I sottoscritti Giuseppina Massidda, in qualità di referente del gruppo spontaneo *Bardiania de sa Nurra pro sa Sardinia*, e Davide Fadda, in qualità di presidente dell'associazione *Presidio Permanente del Popolo Sardo*, presentano, ai sensi del D. Lgs. 152/2006, le seguenti osservazioni al **progetto di impianto eolico denominato “WHITE AND BLUE LUIGHIEDDA”** costituito da **n° 3 aerogeneratori della potenza complessiva di 21,6 MW**, da realizzarsi nel comune di Sassari (SS). Proponente: Innovo Development 8 S.r.l. Procedimento per il rilascio del Provvedimento Unico Regionale in materia ambientale (P.A.U.R.), L.R. n° 2/2021 e Delib. G.R. n° 11/75 del 2021.

Aspetti oggetto delle osservazioni:

Distanza e visibilità dei tre aerogeneratori dalla Necropoli di Su Crucifissu Mannu (UNESCO):

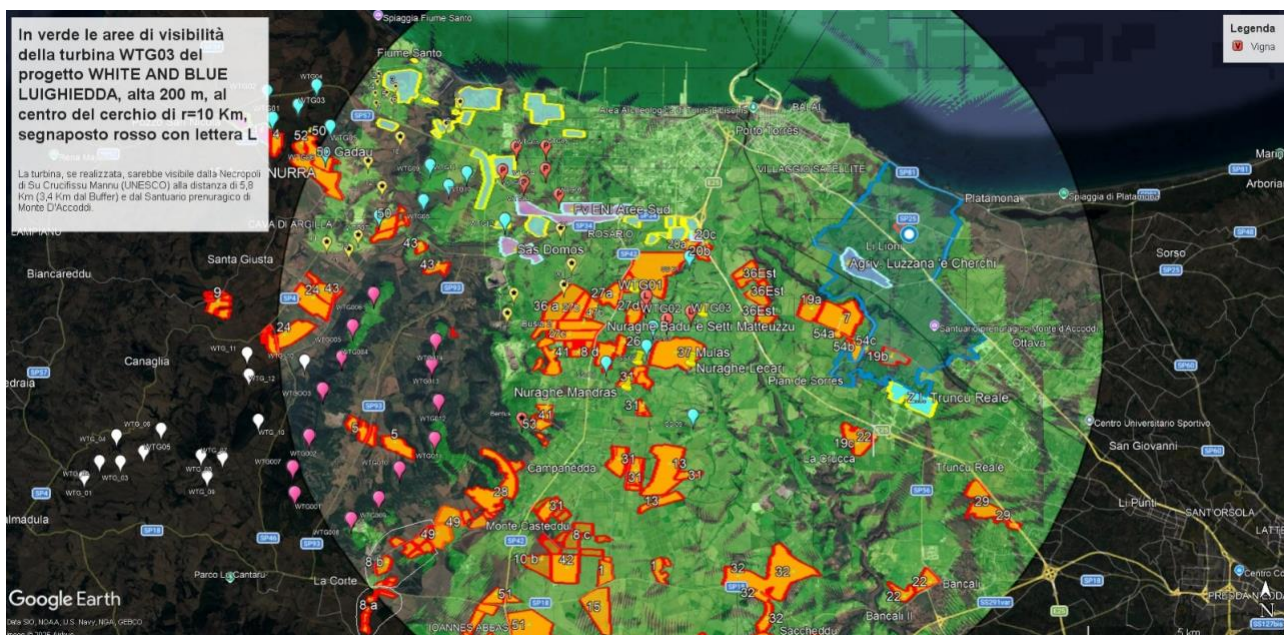
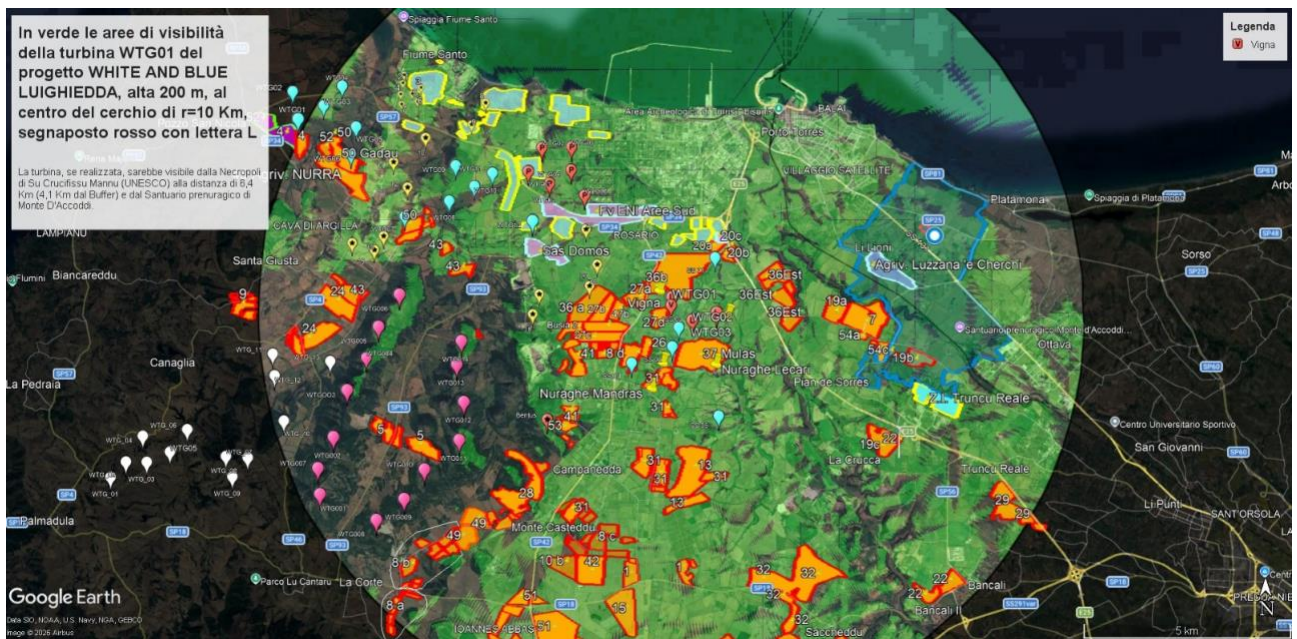
In contrasto con la normativa vigente, gli aerogeneratori in progetto alterano il contesto paesaggistico e percettivo della Necropoli “Su Crucifissu Mannu” (riconosciuta patrimonio dell’umanità dall’UNESCO) e dell’altare di Monte d’Accoddi (inserito nella Tentative List UNESCO).

Con gli strumenti di Google Earth, ossia il righello e il profilo di elevazione, sono indicate nelle seguenti tabelle le distanze e la visibilità dei tre aerogeneratori dai due siti archeologici.

Aerogeneratori	Distanza Km	Visibilità degli aerogeneratori dalla Necropoli
WTG01 (51 m s.l.m.)	6,8 (4,5 da Buffer)	aerogeneratore interamente visibile nei 200 m di altezza
WTG02 (33 m s.l.m.)	6,1 (4,0 da Buffer)	visuale in parte ostacolata, visibili 120 m dei 200 totali
WTG03 (38 m s.l.m.)	5,9 (3,3 da Buffer)	aerogeneratore interamente visibile nei 200 m di altezza

Aerogeneratori	Distanza Km	Visibilità degli aerogeneratori dal Santuario prenuragico
WTG01 (51 m s.l.m.)	6,9	aerogeneratore interamente visibile nei 200 m di altezza
WTG02 (33 m s.l.m.)	6,4	aerogeneratore interamente visibile nei 200 m di altezza
WTG03 (38 m s.l.m.)	5,8	aerogeneratore interamente visibile nei 200 m di altezza

Gli scriventi ricordano che il raggio dell’area di massima attenzione in relazione all’impatto visivo di un impianto eolico deve essere pari a 50 volte l’altezza massima degli aerogeneratori (nel caso specifico, 10 km), così come stabilito dalle *Linee Guida per l’autorizzazione degli impianti alimentati da fonti rinnovabili* e sancito dalla sentenza del TAR Sardegna, sezione I, n° 51/2026.
